# 和泉公告

公告号: A23-045

### Automation Organizer WindLDR/WindO/I-NV3

### 软件之修复

图 2: 小数点符号

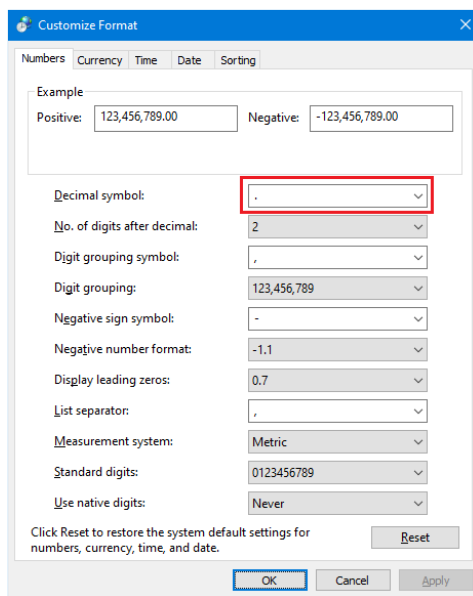
如果在 Windows 系统内将逗号 (,) 设置为“小数点符号”(图 2), PID 监视器对话框上的图形将无法正确显示。例如, 在图 3 中, PV 值为“20.5”, 但在图中未显示 20.5。当小数部分为 0 (如 30.0) 时, 不会出现这种现象。

在 Windows 系统内将句点 (.) 设置为“小数点符号”，以避免上述软件故障。
